ACLARACIÓN No. 1

LPN No. 04-2019-SEAPI-UNAH

“PAVIMENTACIÓN ESTACIONAMIENTO PRINCIPAL DEL CENTRO REGIONAL UNIVERSITARIO DEL LITORAL PACÍFICO UNAH-CURLP”

ENMIENDA No. 1

PLANTA ARQUITECTÓNICA
SIN ESCALA

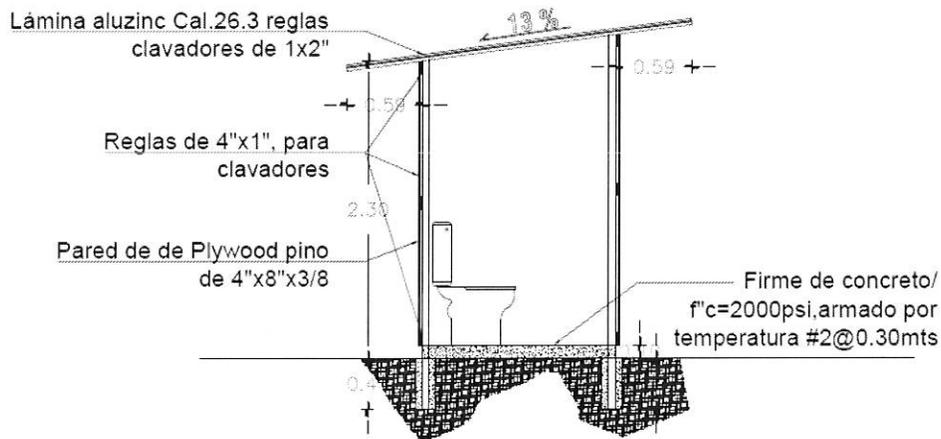
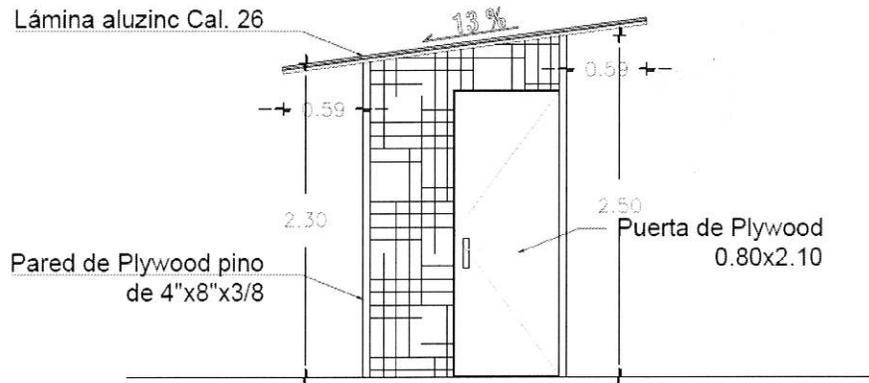
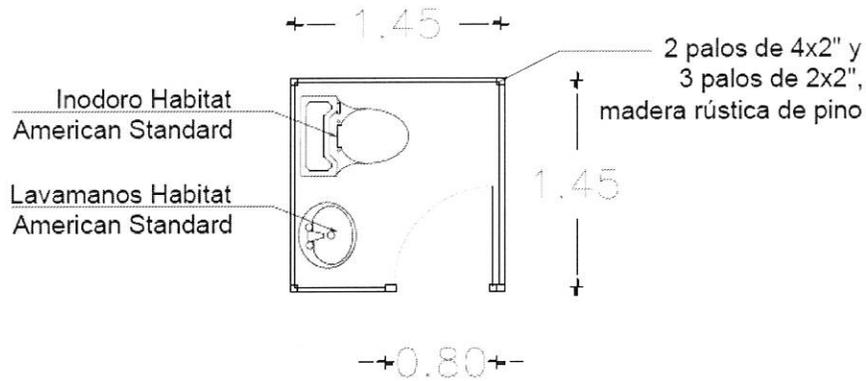
Para la conexión provisional de servicio sanitario es posible conectarse a la red existente o se tiene que considerar el uso de baños portátiles?

R. Se instalará un servicio sanitario provisional conectado a la red existente. Ver la **Enmienda No. 1**, además de lo dispuesto en la misma, deberá instalarse un lavamanos de porcelana del tipo más económico del mercado, según se detalla a continuación:

DETALLE DE JUNTA LONGITUDINAL
ESCALA: 1:12.5

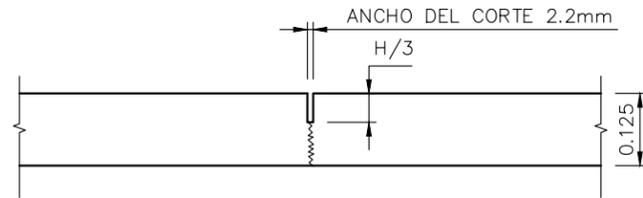
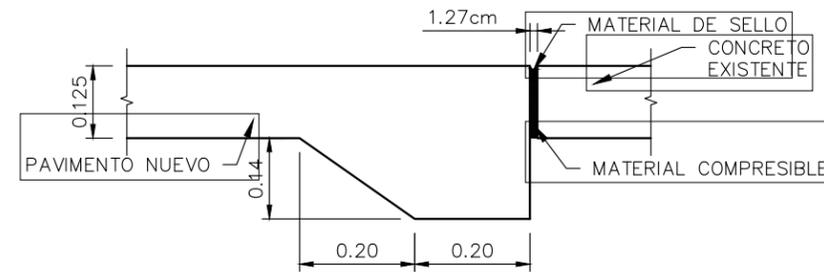
Ítem 7 en el cuadro de cantidades indica Corte y sello de juntas. Detallar el tipo de material a utilizar para realizar el sello, ya que según detalle no lo especifica.

R. Las juntas aserradas no se sellarán con ningún material. Ver **Enmienda No. 1**.

DETALLE DE PAVIMENTO
ESCALA: SIN ESCALA

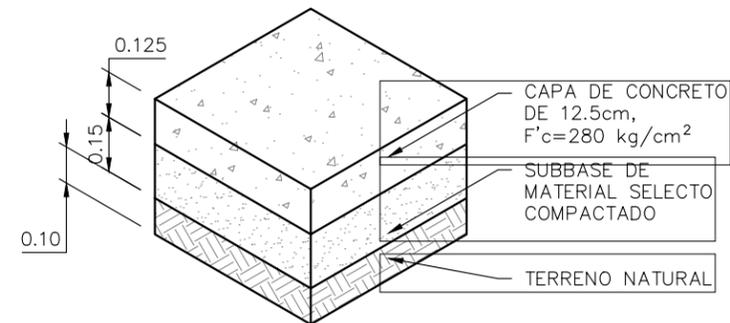
En el plano 6 en la nota indica que el concreto debe cumplir la resistencia a la flexión de $MR= 600$ PSI (a los 28 días). Aclarar.

R. La resistencia del concreto debe ser de 4000 PSI en las pruebas de cilindro a los 28 días. EL MR o Módulo de Ruptura que es la resistencia a la flexión del concreto, es equivalente al 15% de la resistencia a la compresión, que en este caso debe ser equivalente a 600 PSI. Para este proyecto se exigirá las pruebas de compresión de cilindros de concreto a los 28 días.

Contenido:
**PLANTA EXISTENTE DE
POSTES E ILUMINACION**

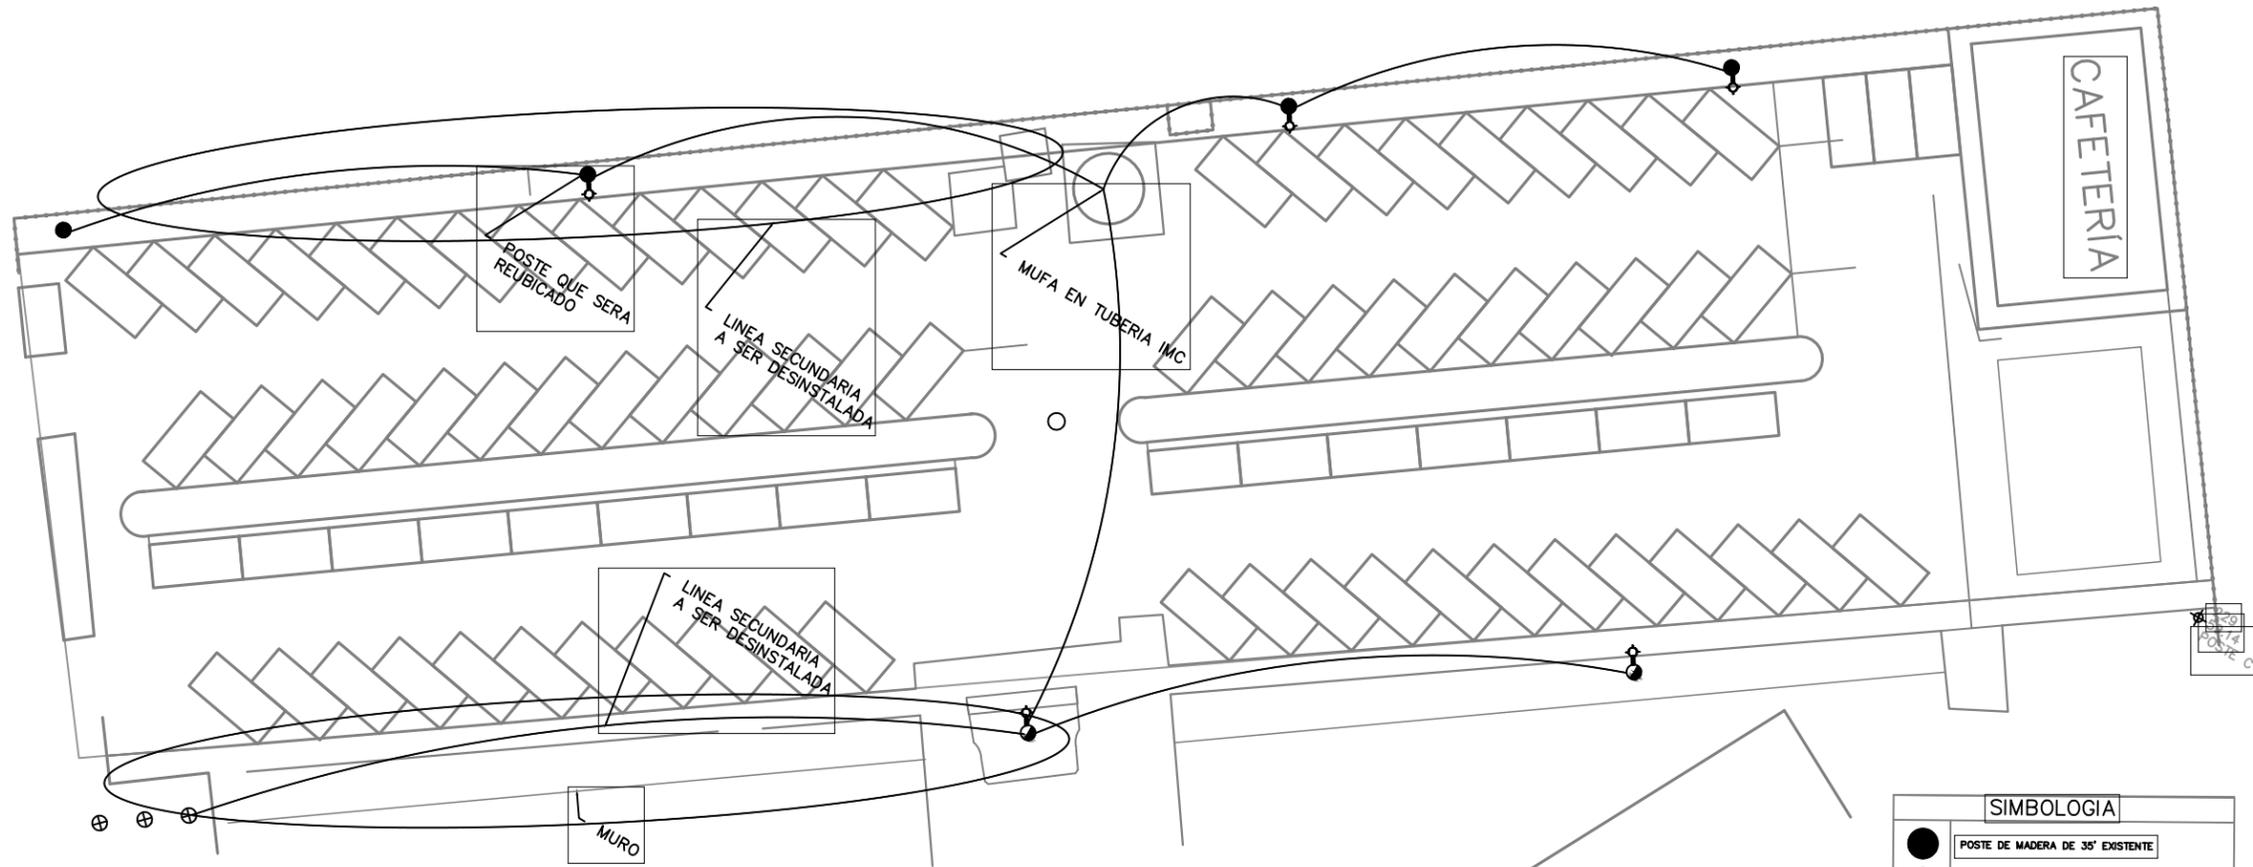
Favor proporcionar plano para cuantificar material.

2.00	Instalación de línea Secundaria aérea: incluye montaje de aisladores, retenida y demás herrajes, línea, ver plano.	ML	100.00
------	--	----	--------

R. Mediante la **Enmienda No. 1** se modifican los Planos No. E01 y E02, en los cuales se indican mediante elipse las líneas secundarias que se reubicarán.
